1346 *ORDEN PRE/43/2007, de 16 de enero, por la que se modifica parcialmente el anexo XI del Reglamento General de Vehículos, aprobado por Real Decreto 2822/1998, de 23 de diciembre.*

Artículo único. *Modificación del apartado correspondiente a la señal V-10 Transporte escolar del anexo XI del Reglamento General de Vehículos, aprobado por Real Decreto 2822/1998, de 23 de diciembre.*

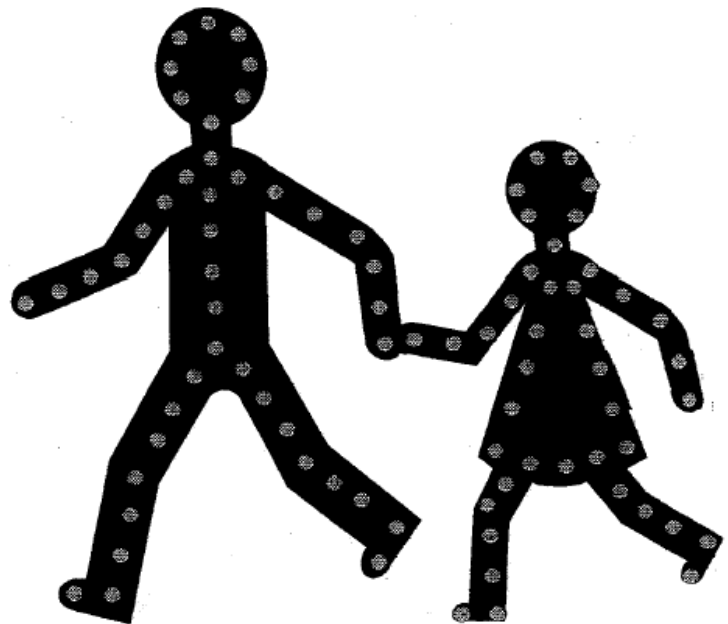
«4. Opcionalmente y como alternativa en el número, dimensiones y contenido de las señales reguladas en los puntos 2 y 3 precedentes, se podrá utilizar la señal anterior en la que quede suprimido el rectángulo inferior con la leyenda "transporte escolar"; permaneciendo únicamente un cuadrado con la figura de los niños, con los siguientes tamaños:

Vehículos de hasta 19 plazas: sin distintivo delantero y con la señal trasera de 20 centímetros de lado.

Vehículos de más de 19 plazas y hasta 10 metros de longitud: señales delantera y trasera, ambas de 20 centímetros de lado.

Vehículos de más de 10 metros de longitud: señales delantera y trasera, de 36 centímetros de lado.»

Ángulo de Visibilidad

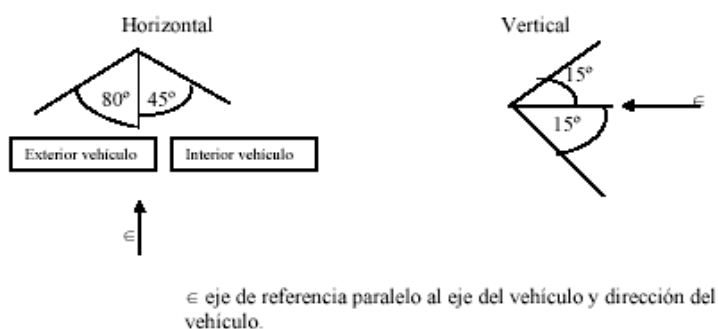
a) Intensidad de la luz. El sistema óptico estará diseñado de forma que la luz cubra un campo de visibilidad horizontal hacia el exterior del vehículo de 80° y 45° al interior en vertical $\pm 15^\circ$ hacia arriba o hacia abajo en el interior de este campo. La intensidad de luz emitida debe ser igual o superior a 0,3 cd e inferior a 280 cd. Además, en los ángulos indicados a continuación, la luz

sería igual o superior a los límites especificados a continuación en cd:

10°		14		14				
5°	↕	7	14	49	14	7		
0°		25	63	70	63	25		
5°	↕	7	14	49	14	7		
10°			14	0	14			
			←-----→					
		20°	10°	5°	0°	5°	10°	20°
